Ofício CBH Macaé nº 72/2017

Assunto: **Questionamentos a respeito da recapacitação da PCH Glicério**

**CONSIDERAÇÕES SOBRE A INSTALAÇÃO DA PCH GLICÉRIO NA SUB-
BACIA DO RIO SÃO PEDRO, MACAÉ/RJ**

RELATÓRIO TÉCNICO

Figura 1. Curvas isoietas do Projeto Rio de Janeiro - Estudo de Chuvas Intensas (CPRM, 2010).

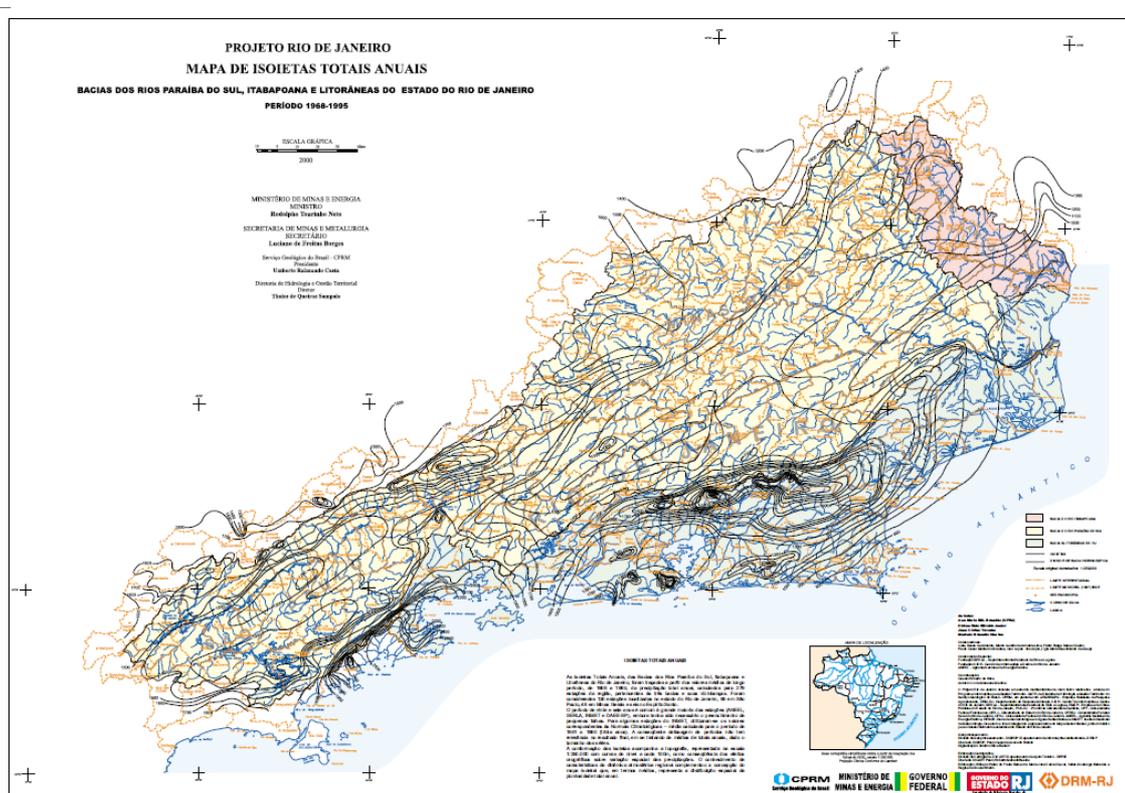
- A Estação de **Galdinópolis situa-se em região hidrológica diferente** daquela na qual está situada a bacia do rio São Pedro. O Relatório de Caracterização da RH-VIII do seu Plano de Recursos Hídricos aponta que a estação de Galdinópolis está localizada na região de pluviosidade média anual acima de 2100 mm, enquanto a bacia do rio São Pedro encontra-se na região de isoietas entre 1500-1600 mm (INEA, 2012), conforme pode também ser observado na Figura 1 (CPRM, 2010). Assim, a série de vazões médias mensais consideradas para o projeto da PCH Glicério pode estar superestimada.

- A estimativa errônea das vazões pode implicar em operação com vazão sanitária no trecho de reduzida por longos períodos do ano. Cabe destacar que a vazão sanitária de projeto é cerca de 26% menor do que a $Q_{7,10}$ do trecho em questão, indicando assim a possibilidade de que a operação do empreendimento possa implicar em condições anóxicas no curso hídrico mais como “regra” do que como exceção.

- A concessão de outorga e/ou de LP para o empreendimento só seja efetuada após validação das vazões apontadas no EIA. Para tal sugere-se a realização de uma campanha mínima de um ano de monitoramento de vazões e de qualidade de água na bacia do Rio São Pedro.
- A frequência da coleta de amostras de água acompanhada de campanhas de medição de vazão para validação dos dados de regionalização deveria ser minimamente mensal. A avaliação da qualidade de água deveria ser realizada à montante e à jusante do barramento já existente, assim como na região na qual estaria localizado o trecho de vazão reduzida.
